Resolución Directoral Regional

N° 041-2026-GRSM/DREM

INFORME N° 024-2026-GRSM-DREM/DAAME/JRRV

Asunto : Informe final de evaluación del Informe Técnico Sustentatorio del Proyecto de "Modificación del programa de monitoreo ambiental de la Estación de Servicios Sol del Oriente S.R.L.", presentado por Estación de Servicios Sol del Oriente S.R.L.

Anexo 1: Plano de monitoreo ambiental propuesto – etapa de operación

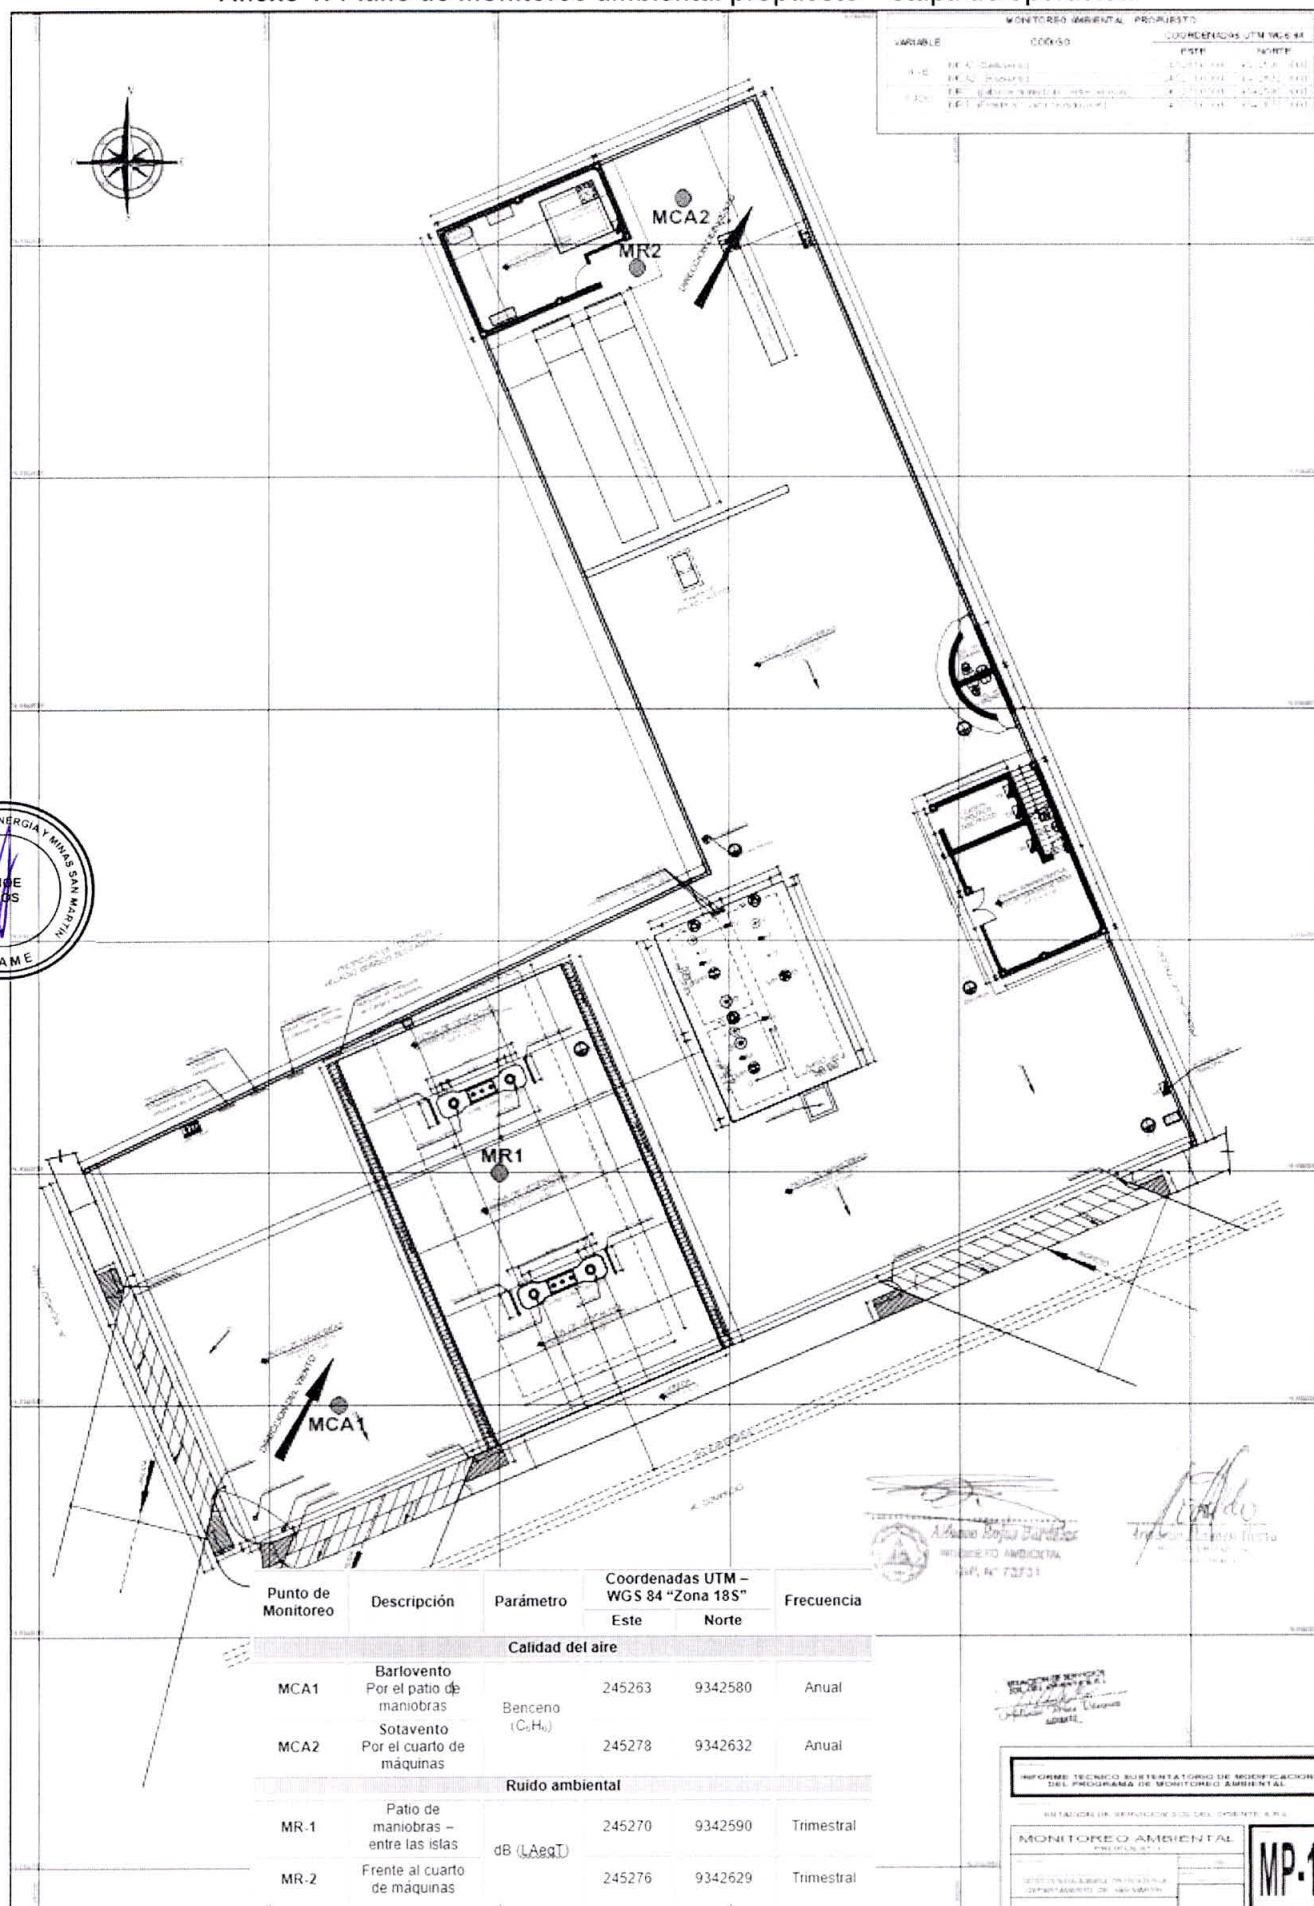
Al respecto, de la revisión del programa de monitoreo propuesto¹² y del Plano de Monitoreo Propuesto¹³, se advierte que la propuesta del establecimiento de los dos (2) puntos de monitoreo de calidad del aire "MCA1" y "MCA2" se encuentra justificada por las siguientes razones:

Al respecto, de la revisión del programa de monitoreo propuesto y del plano de monitoreo propuesto, se advierte que la propuesta de los dos (2) puntos de monitoreo de calidad de ruido se encuentra justificada; toda vez que, la misma se basó en la identificación de fuentes generadoras de ruido propias del Establecimiento, a partir de la cual se determinaron ubicaciones representativas de los puntos de monitoreo "MR-1" y "MR-2" en zonas libre de obstáculos.

De acuerdo a la propuesta de modificación del programa de monitoreo aprobado en el ITS, el Titular deberá cumplir con el siguiente programa de monitoreo ambiental.
